Stellungnahmen der während der frühzeitigen Beteiligung der Öffentlichkeit gemäß § 3 Abs. 1 BauGB und der Beteiligung der Behörden und sonstiger Träger öffentlicher Belange gemäß § 4 Abs. 1 BauGB eingegangenen sind:

Stellungnahme: Landkreis Vechta, mit Schreiben vom 30.09.2022

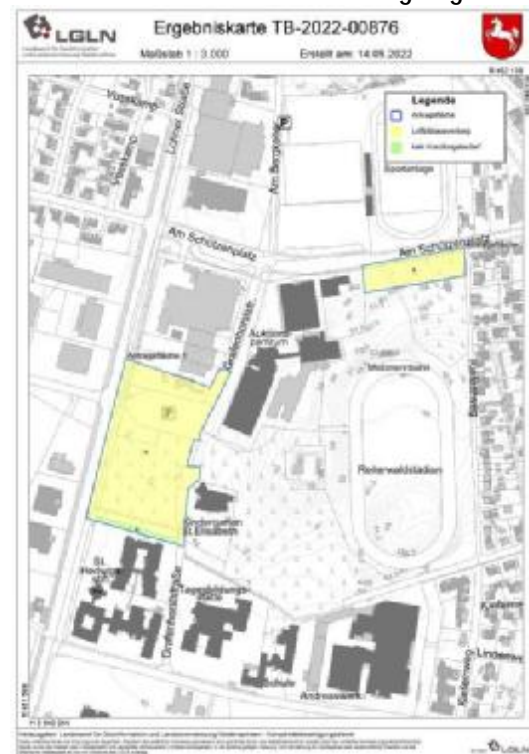
Für die Planfläche liegen dem Kampfmittelbeseitigungsdienst Niedersachsen die folgenden Erkenntnisse vor (siehe beigefügte Kartenunterlage):

Empfehlung: Luftbildauswertung

Fläche A

Luftbilder: Die derzeit vorliegenden Luftbilder wurden nicht vollständig ausgewertet.

Luftbilddauswertung: Es wurde keine Luftbilddauswertung durchgeföhrt.

Sondierung: Es wurde keine Sondierung durchgeföhrt.

Räumung: Die Fläche wurde nicht geräumt.

Belastung: Es besteht der allgemeine Verdacht auf Kampfmittel.

Empfehlung: Kein Handlungsbedarf

Fläche B

Luftbilder: Die derzeit vorliegenden Luftbilder wurden vollständig ausgewertet.

Luftbilddauswertung: Nach durchgeföhrtter Luftbilddauswertung wird keine Kampfmittelbelastung vermutet.

Sondierung: Es wurde keine Sondierung durchgeföhrt.

Räumung: Die Fläche wurde nicht geräumt.

Belastung: Ein Kampfmittelverdacht hat sich nicht bestätigt.
